Gouda, 14-12-2021

Betreft Platanen Nieuwehaven, reactie Beoordeling tekening plan "platanen Nieuwehaven"
Uw kenmerk 1323025

Parkeerhaven voor haaks parkeren - (parkeerhoek 90°)

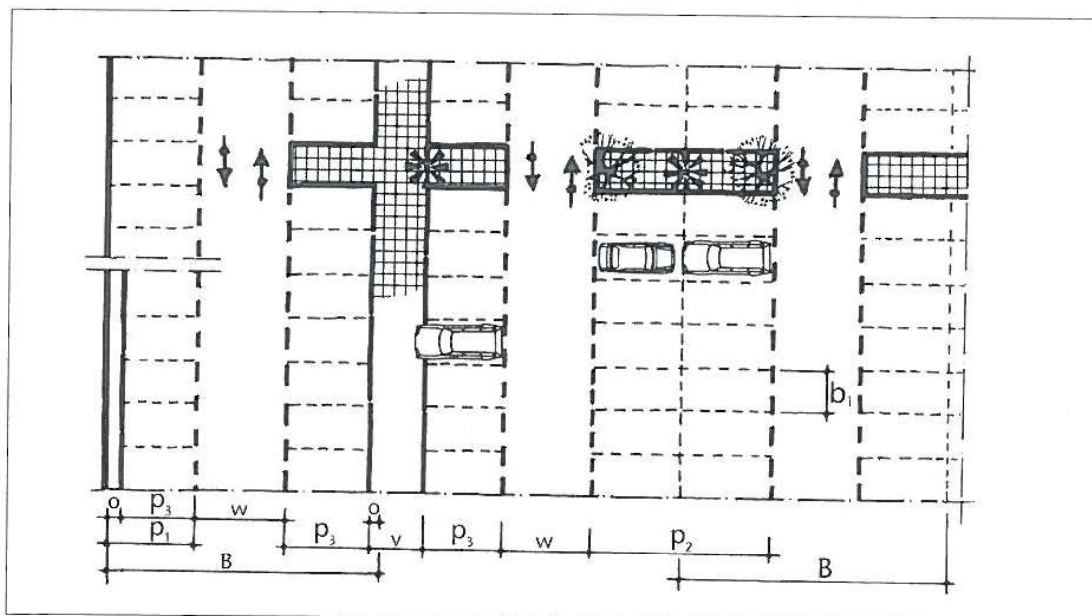
- B. Het alternatieve plan gaat uit van een rijbaan van 5 meter breed. Volgens de richtlijnen moet een rijbaan met haaksparkeren minimaal 6 meter breed zijn wat nu ook het geval is. (Aanbevelingen voor Verkeersvoorzieningen Binnen de Bebouwde Kom).*

De informatie uit de bij ons bekende versie van genoemde aanbevelingen is bijgevoegd (ASVV pag. 749 en 897) geeft zinvolle aanvulling op uw oordeel hierboven. De aanbevolen rijbaanbreedte is mede afhankelijk van de aanwezigheid van een overstek voor de geparkeerde auto boven de aangrenzende stoep. Met overstek, zoals in de Nieuwehaven, is de aanbevolen rijbaanbreedte minimaal 5.40 meter.

In feite wordt daarmee de eis van de gemeente gevolgd. Bovendien wordt een suggestie uit de bijgevoegde ASVV aanbevelingen gevolgd. Door de versmallingen ontstaat ruimte voor een rabatstrook, waarover de ASVV aangeeft:

Een eventuele rabatstrook verbetert het zicht op en uitzicht van overstekende voetgangers (in het plan bij de boombakken) en van deparkerende (=uitrijdende) voertuigen.
